Modulo per la presentazione delle osservazioni per i piani/programmi/progetti sottoposti a procedimenti di valutazione ambientale di competenza statale

Oggetto: Codice procedura 10847 - Costruzione ed esercizio di un impianto di produzione di energia elettrica da fonte eolica "FIORA" di potenza nominale pari a 52,8 MW, da realizzarsi nel comune di Manciano (GR) e delle opere ed infrastrutture connesse

TESTO DELLE OSSERVAZIONI

IMMAGINE n. 2 CUMULO IMPIANTI EOLICI nel BACINO VISIVO TERRITORIO di MANCIANO e di MONTALTO di CASTRO.

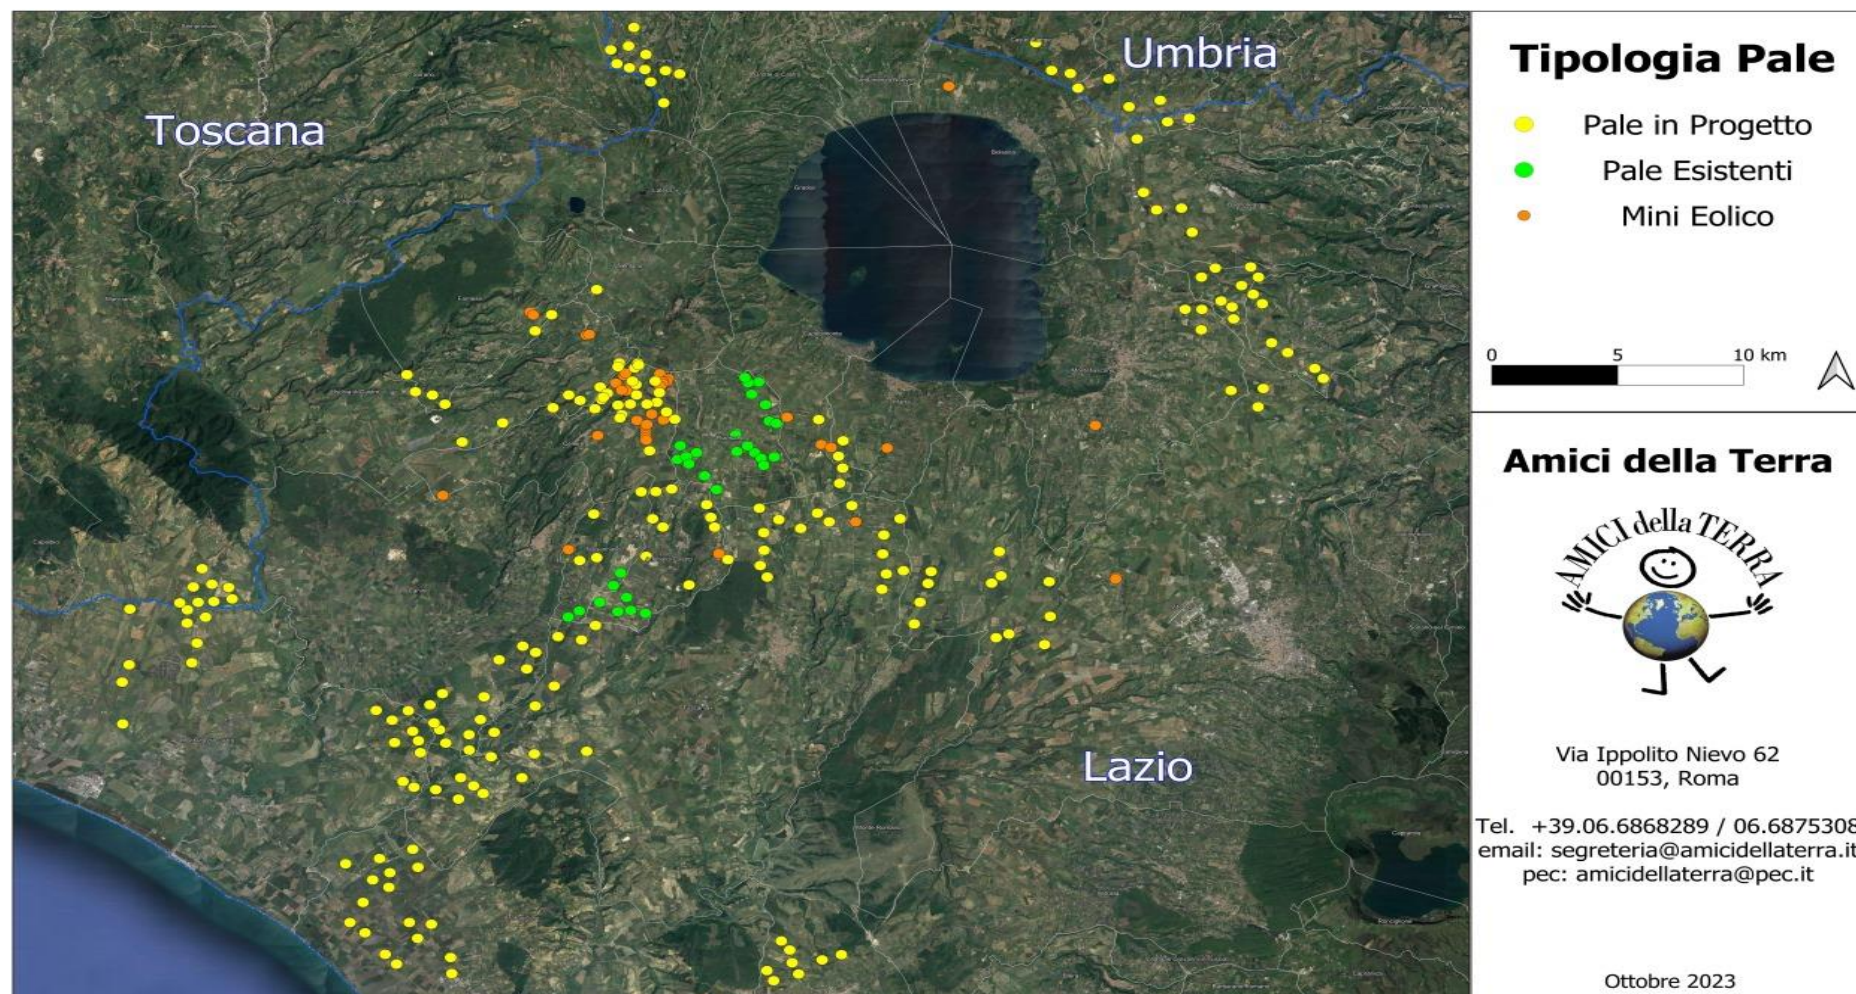
3) OSSERVAZIONE: CUMULO e SATURAZIONE IMPIANTI FER NELLA PROVINCIA di VITERBO, IN PARTICOLARE NEL COMUNE DI MONTALTO DI CASTRO E NELLA ZONA A CONFINE CON IL COMUNE di MANCIANO che SI TROVANO NELLO STESSO BACINO VISIVO.

La zona in cui in cui è stato progettato l'eolico Fiora è già occupata da diversi centinaia di ettari di impianti fotovoltaici già esistenti e in procedura VIA al Mase e alla Regione Lazio così come da diversi progetti di impianti eolici industriali (vedi Allegato Osservazioni immagini nn. 2,3 e 4. L'impianto eolico Fiora, pur trovandosi in Toscana ma nello stesso bacino visivo del territorio limitrofo laziale ed a poche centinaia di metri da una zona già estremamente satura del Lazio, andrebbe ad appesantire una situazione già **critica per la sostenibilità ambientale.**
